Název Stavby dle SoD: Okružní křižovatka- ul. Jana Kouly, Zborovská, Krále Jiřího a technický areál města, Český Brod Název stavebního objektu/provozního souboru (SO/PS): Úprava PK v majetku Středočeského kraje	Číslo SO/PS / / pořadí Změny SO/PS: SO 101	Číslo ZBV: 2
---	--	---------------------

Změnový list		
Název Stavby dle SoD: Okružní křižovatka- ul. Jana Kouly, Zborovská, Krále Jiřího a technický areál města, Český Brod	Číslo SO/PS / / pořadí Změny SO/PS: SO 101	Číslo ZBV / Skupina změny: 2 . 3
Název stavebního objektu/provozního souboru (SO/PS): Úprava PK v majetku Středočeského kraje		
Strany smlouvy o dílo SMLD-0515/00066001/2024 a 202400144 na realizaci uvedené Stavby uzavřené dne 10.05.2024 (dále jen Smlouva): Objednatel: Krajská správa a údržba silnic Středočeského kraje, příspěvková organizace se sídlem Zborovská 81/11, 150 00 Praha 5, Smíchov Zhotovitel: B E S s.r.o. se sídlem Sukova 625, 256 01 Benešov		
<u>Přílohy Změnového listu</u> 1. Krycí list 1 počet listů 2. Změnový list 2 počet listů 3. Zápis o projednání ocenění soupisu prací 1 počet listů 4. Rozpis ocenění Změn položek 1 počet listů 5. Přehled zařazení změn do Skupin 1 počet listů 6. Přehled dokladů 1 počet

SCHÉMA POLOŽKY N4 - BOURÁNÍ

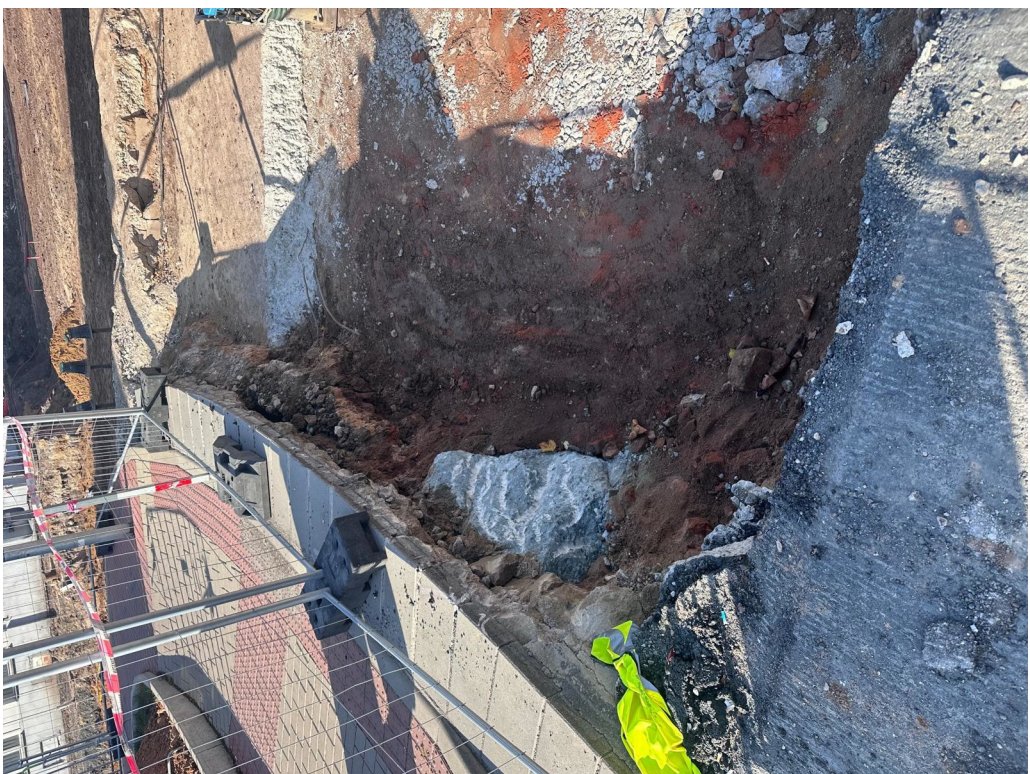
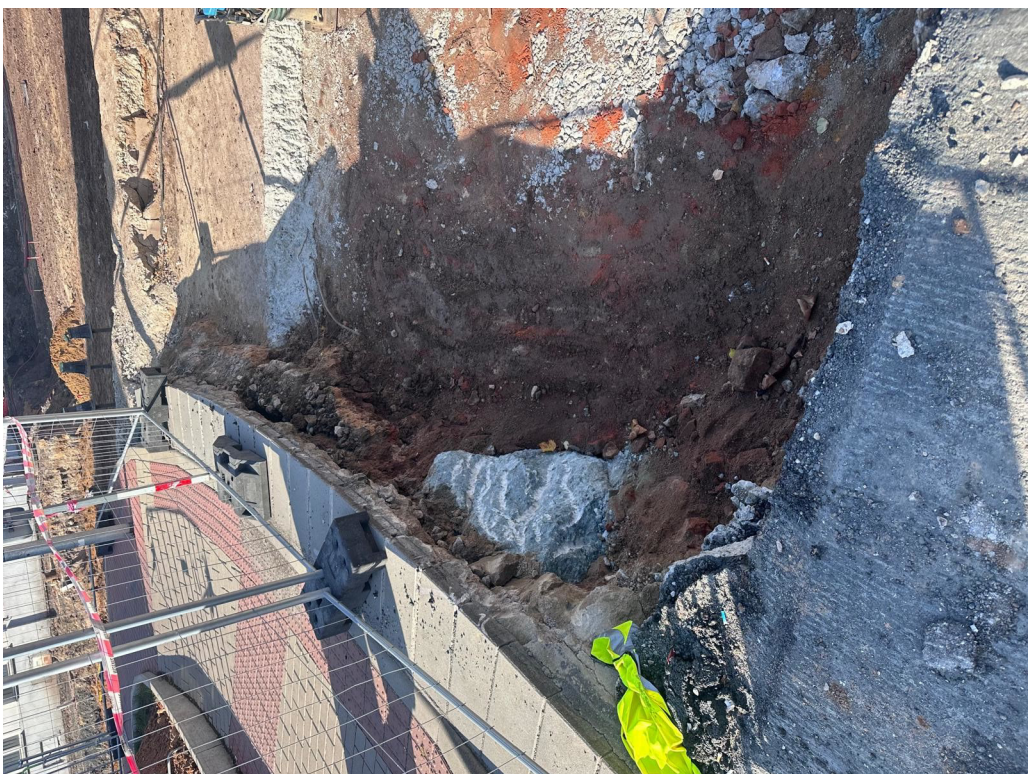
N4	96616	BOURÁNÍ KONSTRUKCI ZE ZELEZOBETONU	M3	0,000	5,639	5,639	8 044,30	0,00	0,00	45 361,81	45 361,81	45 361,81	100,00%
		ZBV 2: $r^2 = 1,72^2 = 2,9584$ $r^2 * h = 2,9584 * 1,82 = 5,3843$ $\pi * r^2 * h = 3,1416 * 5,3843 = 16,916$ $V = (2/3) * 16,916 * 0,50 = 5,6385$ M3 JEDNOTKOVÁ CENA PŘEVZATA Z SO 001 Přílohou tohoto dokumentu je schéma ukazující zastiženou betonovou konstrukci											
Celkem								6 340 011,17	0,00	168 505,75	6 508 516,92	168 505,75	2,66%
